Rapport

Oppdrag:	Halden ishall	
Emne:	Brann- og bygningsteknisk tilstandsvurdering	
Rapport:	01	
Oppdragsgiver:	Halden kommune v/Håvard Tafjord	
Dato:	16. november 2009	
Oppdrag- / Rapportnr.	119995 / 1	
Tilgjengelighet	Begrenset	
Utarbeidet av:	Silje Haktorson og Tomas Di Bernardo <i>Silje Haktorson</i> <i>T.D. Bernardo</i>	Fag/Fagområde: Tilstandsanalyse
Kontrollert av:	Ari Soilammi og Petter Skattum <i>Petter Skattum</i> <i>Ari Soilammi</i>	Ansvarlig enhet: Spesialrådgivning
Godkjent av:	Ari Soilammi og Petter Skattum <i>Ari Soilammi</i> <i>Petter Skattum</i>	Emneord: Brann- og byggeteknikk

Bilde 1 Ubeskyttede stålkonstruksjoner i tak i "gym".	Bilde 2 Bæresystem for tak i eksisterende ishall.	Bilde 3 Nærbilde av bæresystem for tak i eksisterende ishall.

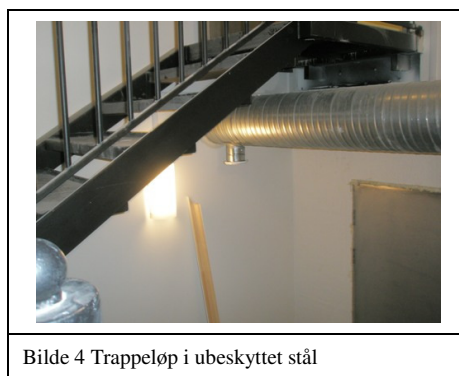
1. Tak i "gym" i nytt garderobe - og VIP område (BKL2) bæres av uisolerte stålkonstruksjoner og tilfredsstillende trolig ikke R60. Bilde 1.
2. Takkonstruksjon i ishallen (BKL1) bæres av limtretragere som støttesopp av stålstag. Det er usikkert om konstruksjonen tilfredsstillende R15. Se Bilde 2 og Bilde 3. Det er imidlertid sannsynlig at ubeskyttet stål er akseptabelt dersom hallen røykventileres tilstrekkelig.

1. Takkonstruksjonen i "gym" i nytt garderobe- og VIP område må brannbeskyttes slik at den tilfredsstiller R60.
2. Takkonstruksjon i ishall – ingen tiltak.
3. Trappeløp for rømningstrapper i nytt garderobe- og VIP område må brannbeskyttes slik at den tilfredsstiller R30.
4. Stålkonstruksjonene i curlinghall må brannbeskyttes til R60.
5. Stålkonstruksjonene i curlinghall må brannbeskyttes til R60.
6. Vindu som vender ut mot trapp i 1. etasje må erstattes av vindu med brannmotstand EI30 slik at trappen beskyttes mot varmestråling (forutsatt sprinkling).

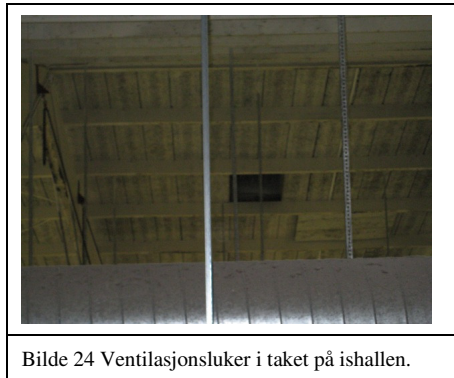
Det er montert røykluker i ishallen. Det er usikkert om disse fungerer som forutsatt. Se Bilde 24.

Det må verifiseres at tilluftsåpninger, røyklukeareal og strømforsyning/automatikk er iht BE-melding HO-3/2000.

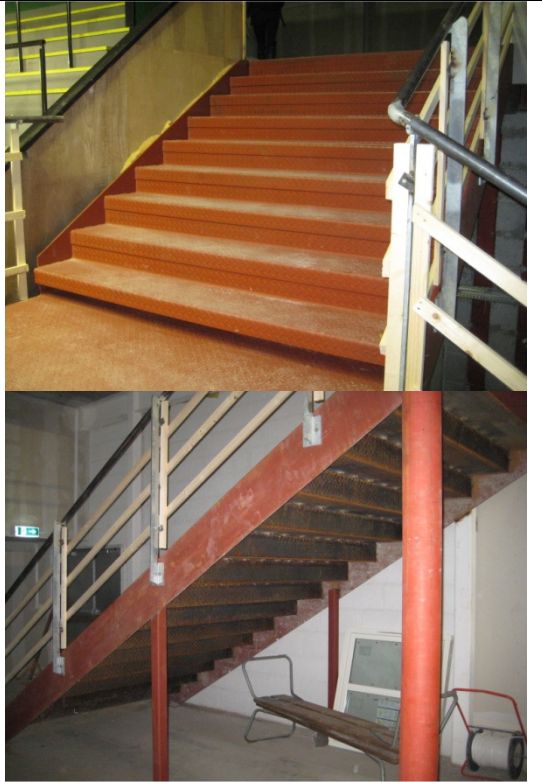
Pkt 2.13	Gimle skole -Avfallsoppsamling	
Registrert avvik	Det ble registrert 11 stk. avfallsbeholdere for kildesortering, som står fritt ved bygningene. Det er ikke byggeprosjektets avfallsbeholdere, men tilhører Gimle skole.	
Aktuell forskrift	TEK 97 § 7-1. <i>Personlig og materiell sikkerhet</i> § 7-2. <i>Sikkerhet ved brann</i> § 7-24. <i>Antennelse, utvikling og spredning av brann og røyk.</i> Det vises også til : NBI blad 501.105 (2002) Byggavfall. Oppsamling og brannsikkerhet. NBI blad 379.265 (2002) Forbruksavfall. Kildesortering, oppsamling og brannsikkerhet <i>pkt. 51, 52, 53, 54, 71 og 73.</i>	
Vurderinger	Påtenning av og brannspredning fra oppsamlingsenheter for avfall er et stort problem Oppsamlingsenhetene som er benyttet er brennbare (plast), lett tilgjengelige og lette å flytte på. Med det antall avfallsbeholdere som her må benyttes (11 stk.) må også det estetiske samt risikoen for spredning av søppel anses som en uheldig konsekvens.

Tiltak	Ettersom dette er skolens permanente oppsamlingsenheter bør disse plasseres i et permanent, låsbart avfallsskur. Dette må da plasseres slik at brannsmitte til øvrige bygninger unngås ved ev. påtenning.
